Keuringsverslag van een elektrische laagspanning- en zeer lage spanningsinstallatie

NIET CONFORM

Straatnaam	Rodeloopstraat
Huisnummer	49
Busnummer	6
Postcode	2170
Gemeente	Merksem
Land	België

Controlebezoek van een huishoudelijke elektrische installatie van voor 1981 volgens (KB 08/09/2019) - AREI Boek 1- hoofdstuk 8.4.3. en 4.2.4.3. en 8.2.1

Afbeelding schakel- en verdeelbord:

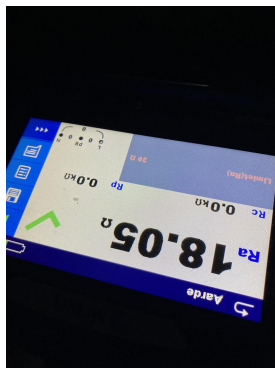
I2.03 Eén of meerdere differentieelstroombeschermingsinrichtingen werken niet met testknop en/of stroominjectie. (Boek 1 Onderafdeling 6.5.7.2)

I5.07 Verdeelbord dient vervangen te worden, de beschermingsgraad tegen rechstreekse aanraking is onvoldoende. (Boek 1 Onderafdeling 4.2.2.3.)

I5.09 De genaakbare, naakte onder spanning staande delen zijn onvoldoende afgeschermd. (Boek 1 Afdeling 5.1.4. en 4.2.2.3.)

I7.02 De smeltzekeringhouders of houders van kleine vermogensschakelaars met pennen met een sectie kleiner dan 10mm² dienen voorzien te worden van kalibreerelementen. (Boek 1 Onderafdeling 5.3.5.5.A.)
